Commune de VILLERS

ENQUÊTE PUBLIQUE

PROJET DE CONSTRUCTION D'UNE CENTRALE
PHOTOVOLTAÏQUE AU SOL

RAPPORT D'ENQUÊTE

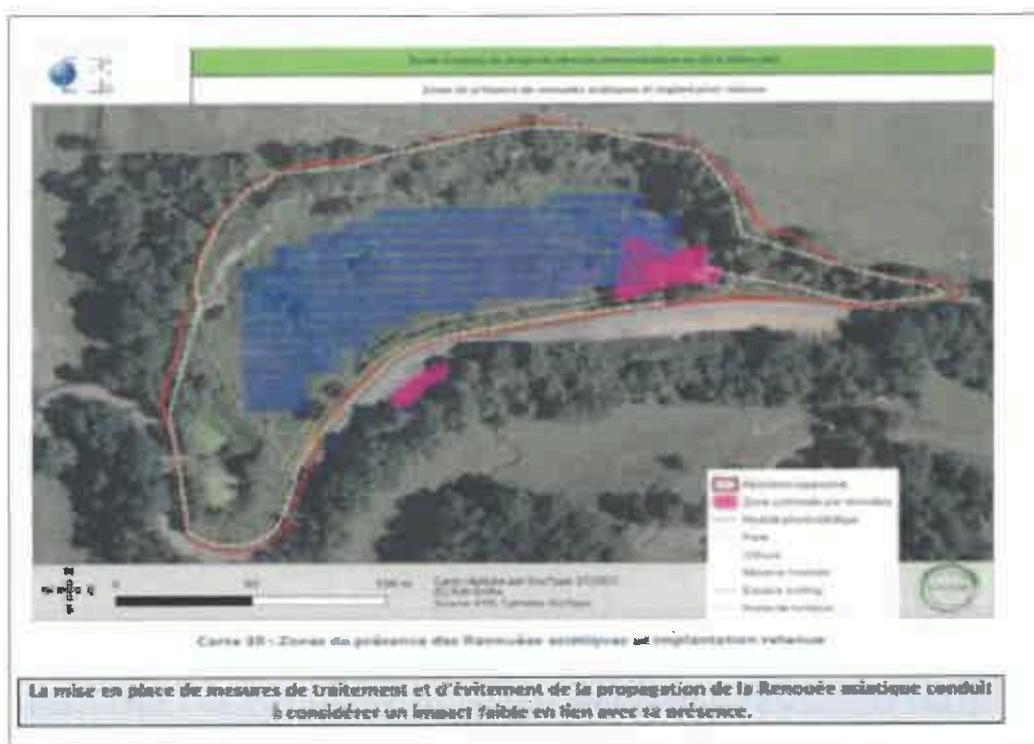
La prolifération très rapide et difficilement contrôlable de ces plantes et en particulier de la Renouée du Japon, présente sur le site, semble être un véritable fléau environnemental. D'un petit foyer naissant, comme sur les lieux du projet, il est à redouter, avec les travaux, qu'elles envahissent rapidement une surface importante en étouffant toute la flore de proximité

N'y a-t'il pas d'autres solutions pour ces deux petits foyers naissant que le fauchage, (solution évoquée au cours de la visite du 31/08) pouvant altérer également le fonctionnement de certain panneau voltaïque par des zones d'ombre inappropriées?

Ne devront-ils pas être éliminé avec beaucoup d'attention (décapages et enlèvements des terres infestées, enlèvement des plantes sur un site extérieur pour séchage, et remblais avec de la nouvelle terre ...).

Comment avez-vous envisagé précisément cette opération ?

Le site dispose d'une faible végétation. Des opérations de débroussaillage et de dessouchage seront prévues sur les zones où seront implantées les équipements.

La présence de renouées japonaises a été détectée et un traitement spécifique sera appliqué pour éviter la propagation de la plante. L'étude d'impact environnementale détaille ce volet dans le § VIII MESURES.

Figure 5 : représentation de la future entrée du site

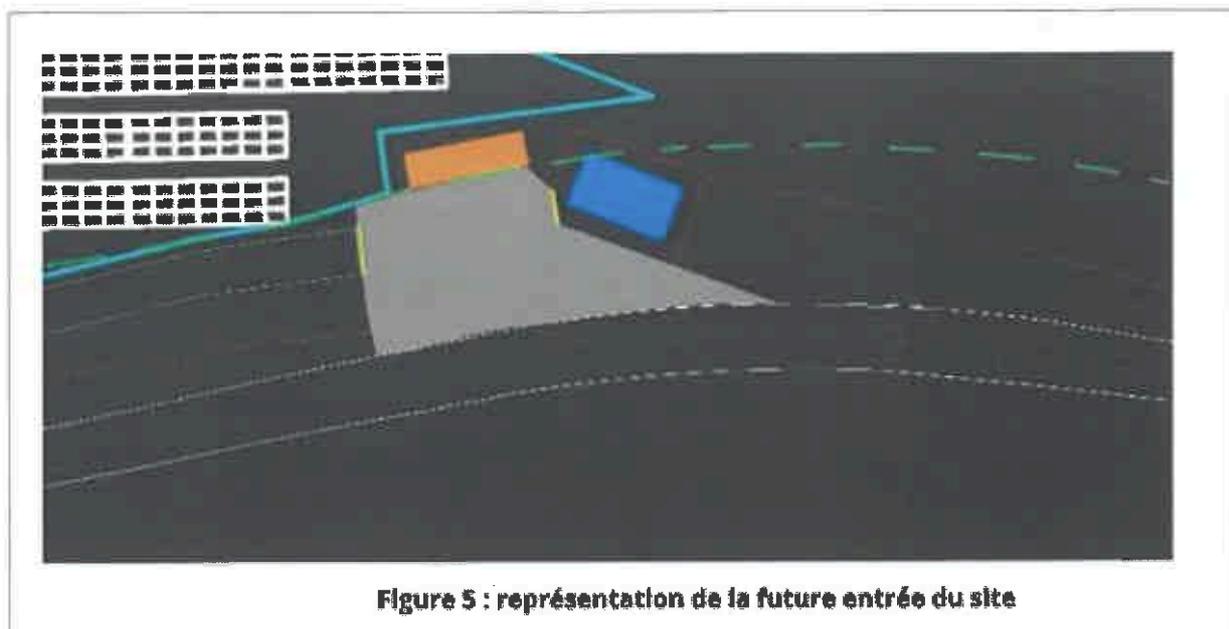
Comment avez-vous envisagé la surveillance de cet équipement et le maintien de ces 30m³ d'eau toujours à disposition ?

Deux types d'espaces de circulation sont prévus au sein du projet :

Figure 5 : représentation de la future entrée du site

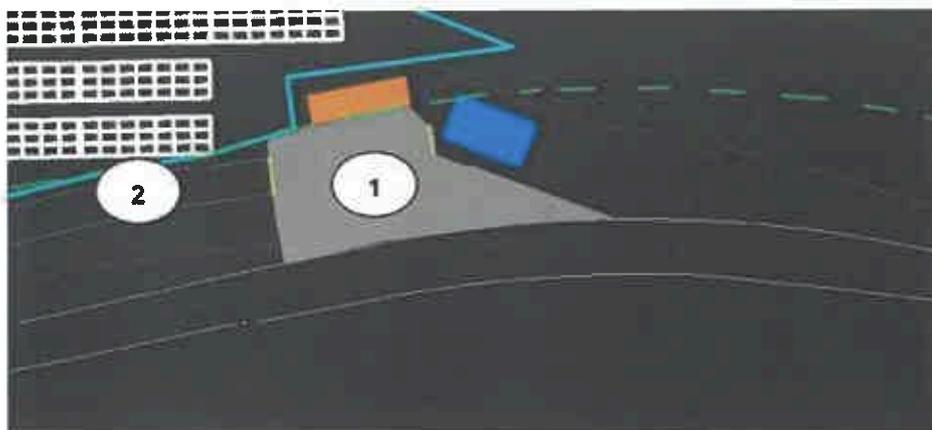
Comment avez-vous envisagé la surveillance de cet équipement et le maintien de ces 30m³ d'eau toujours à disposition ?

L'accès principal au parc se fera donc depuis la départementale D39, au sud-est du projet. Cet accès répond aux exigences de sécurité avec des conditions de visibilité et de lisibilité satisfaisantes. Cet accès a été validé le Département.
